H27-B-1 深度75.57~76.00m 最新活動面の走向・傾斜 (No.48) を再観察結果に基づき変更

ボアホールカメラ展開画像との対比結果 (H27-B-1 深度75.57~76.00m)

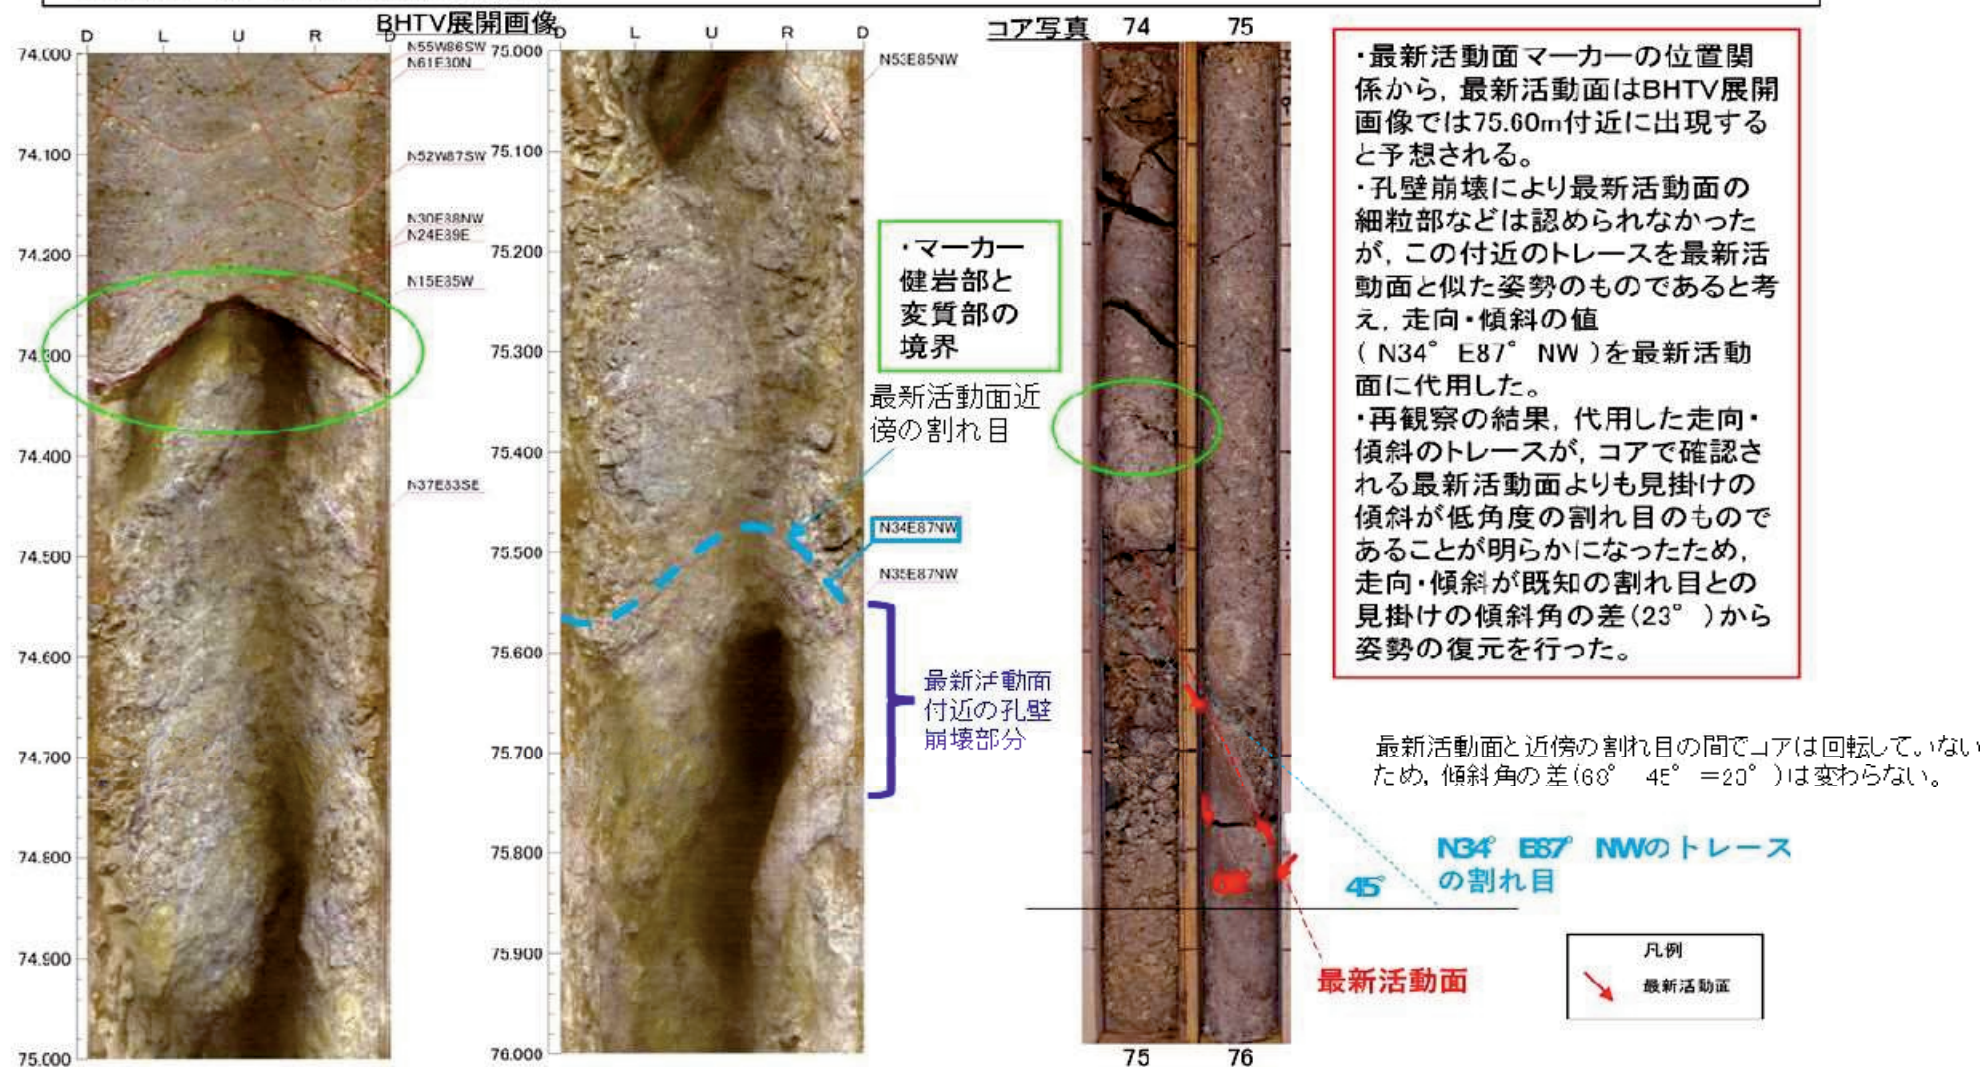
- 従前提示していたデータでは、性状一覧表にN34E87NWと記載していたが、この走向・傾斜の割れ目は最新活動面よりも見かけの傾斜が低角度の割れ目であることから、以下のとおり、走向・傾斜をN34E87NW からN44E72Eに変更した。
- BHTV画像を確認したところ、孔壁崩壊により最新活動面 (深度75.73m) の走向・傾斜が取得できていなかったため、最新活動面と同じコアにある近傍の割れ目の走向・傾斜 (N34E87NW, BHTV展開画像の青色矢印で示した割れ目) を用いて、その割れ目と最新活動面のコアにおける姿勢から最新活動面の走向・傾斜をN44E72Eと推定した。
- 従前提示していたデータは、最新活動面近傍の割れ目の走向・傾斜 (N34E87NW) を最新活動面の走向・傾斜として代用していた。

• H27-B-1孔 深度75.57~76.00mの破碎部の最新活動面の走向・傾斜をN34° E87° NWで代用したが、これはコアで確認される最新活動面よりも見掛けの傾斜が低角度の割れ目のものであることが明らかになったため、走向・傾斜が既知の割れ目との見掛けの傾斜角の差(23°)から姿勢の復元を行った。

H27-B-1 深度75.57~76.00m 最新活動面の走向・傾斜 (No.48) を再観察結果に基づき変更

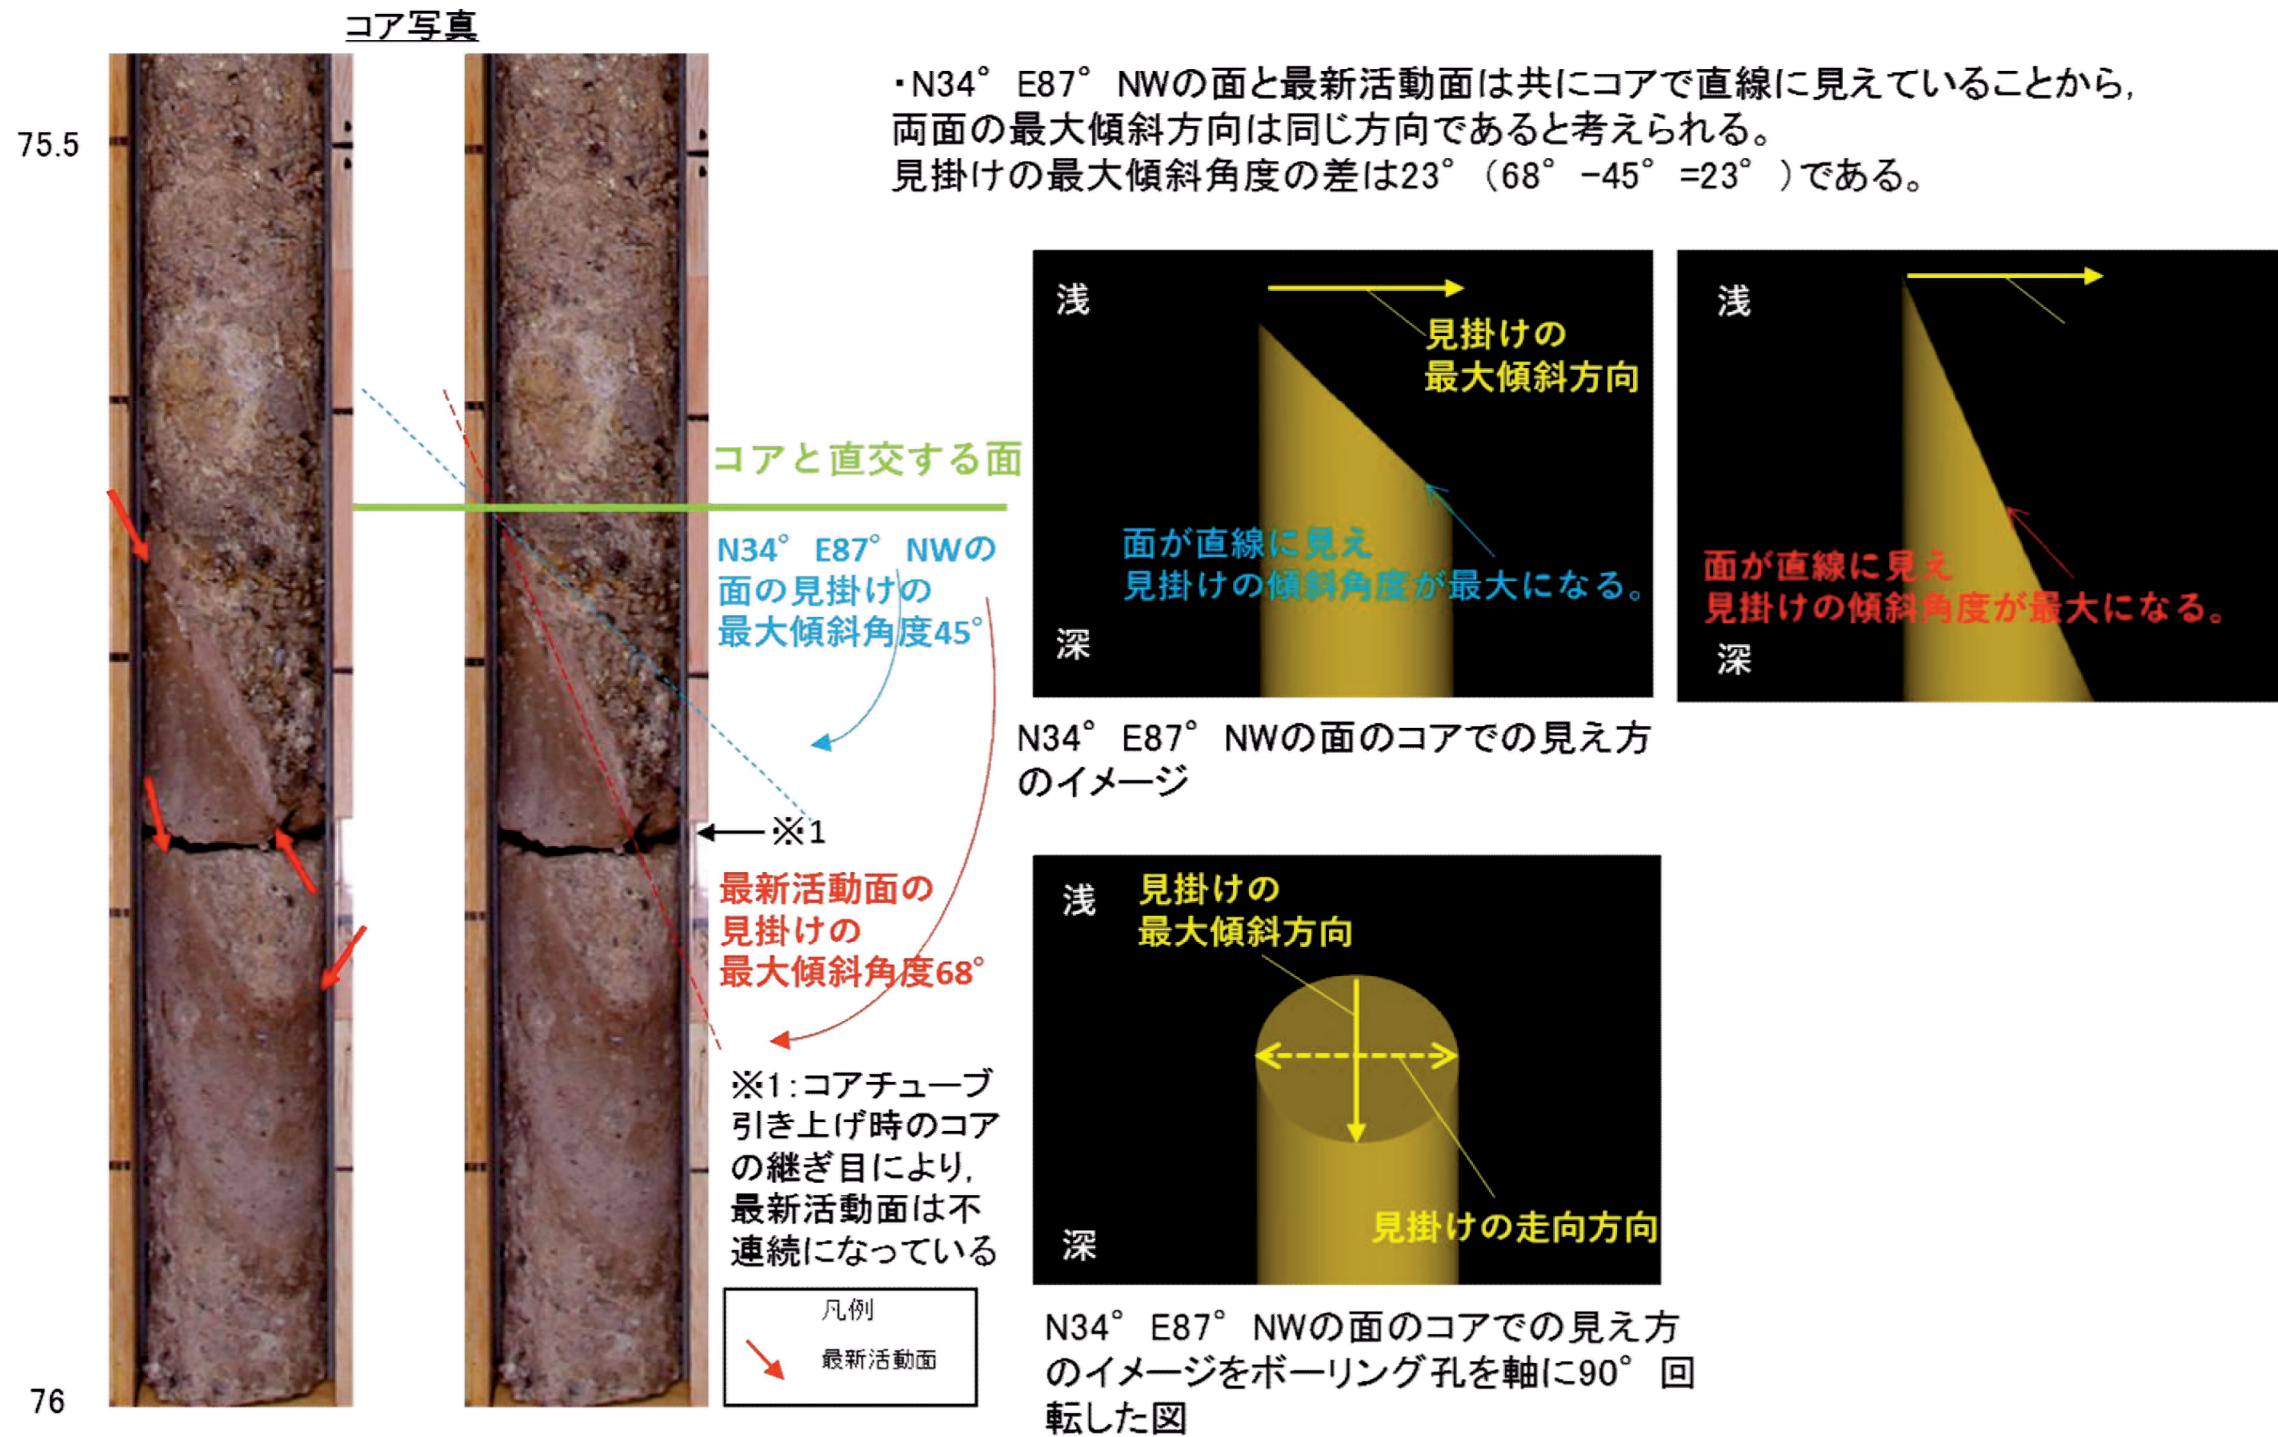
- H27-B-1孔 深度75.57~76.00mの破碎部の最新活動面の走向・傾斜を, 走向・傾斜が既知の割れ目との見掛けの傾斜角の差 (23°) から姿勢の復元を行い, 最新活動面の走向・傾斜N44°E72°Eを推定した。

H27-B-1 深度75.57~76.00m 最新活動面の走向・傾斜 (No.48) を再観察結果に基づき変更

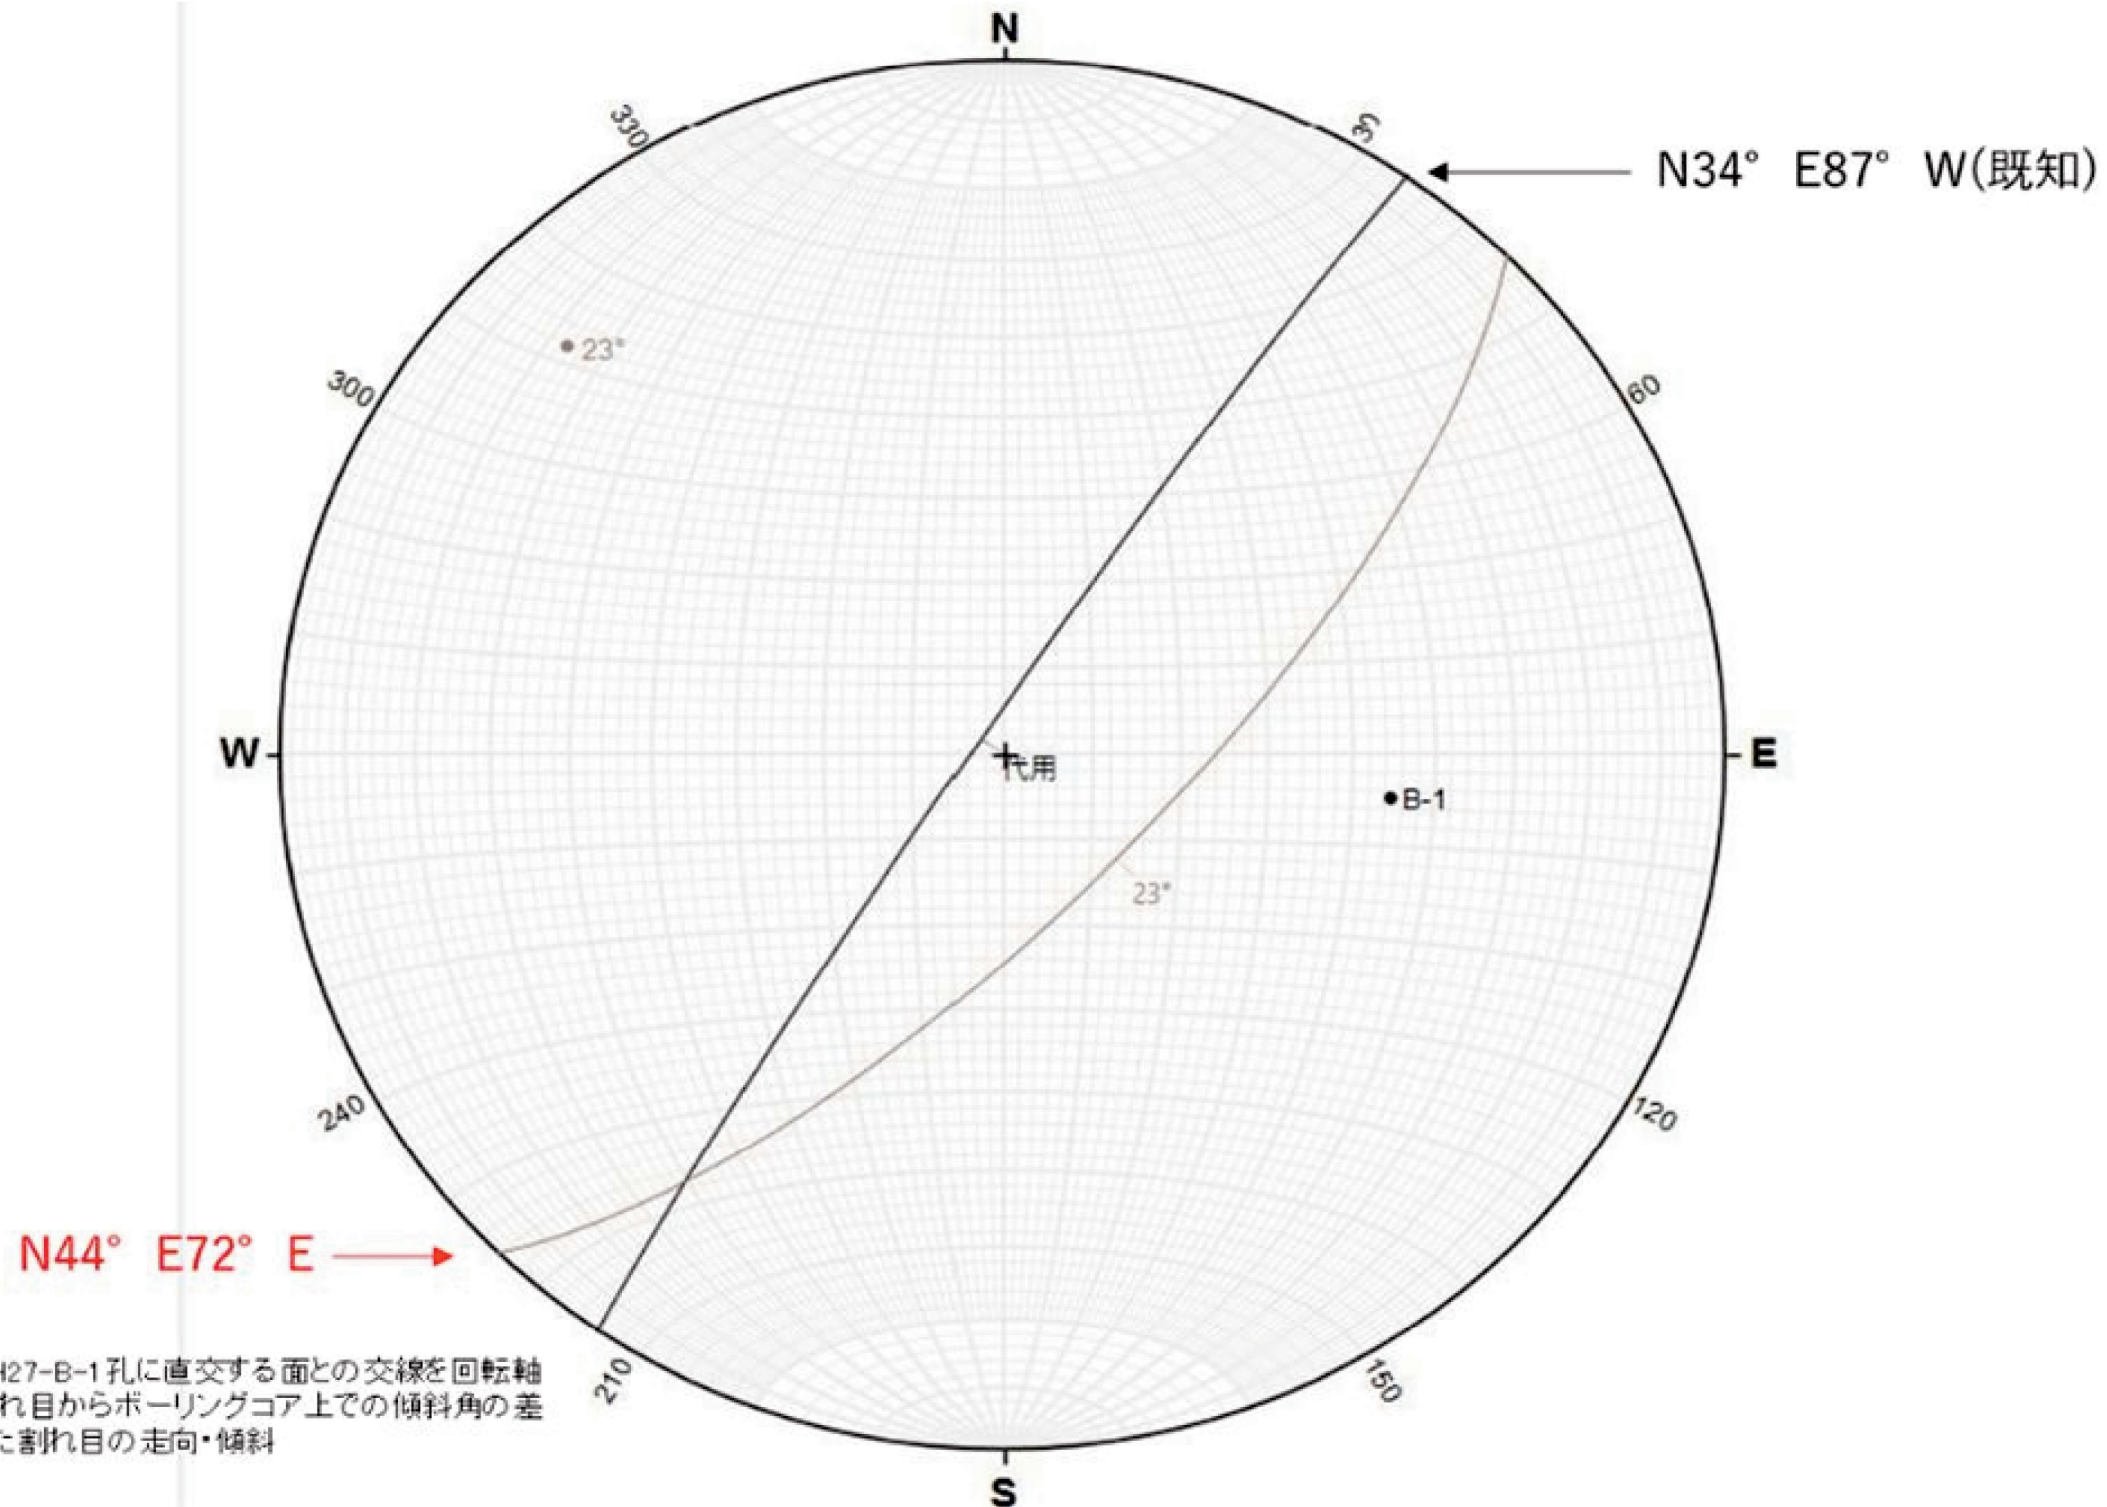
- H27-B-1孔 深度75.57~76.00mの破碎部の最新活動面の走向・傾斜を, 走向・傾斜が既知の割れ目との見掛けの傾斜角の差 (23°) から姿勢の復元を行い, 最新活動面の走向・傾斜N44°E72°Eを推定した。

既知の割れ目とH27-B-1孔に直交する面との交線を回転軸として, 既知の割れ目からボーリングコア上での傾斜角の差「23°」回転させた割れ目の走向・傾斜
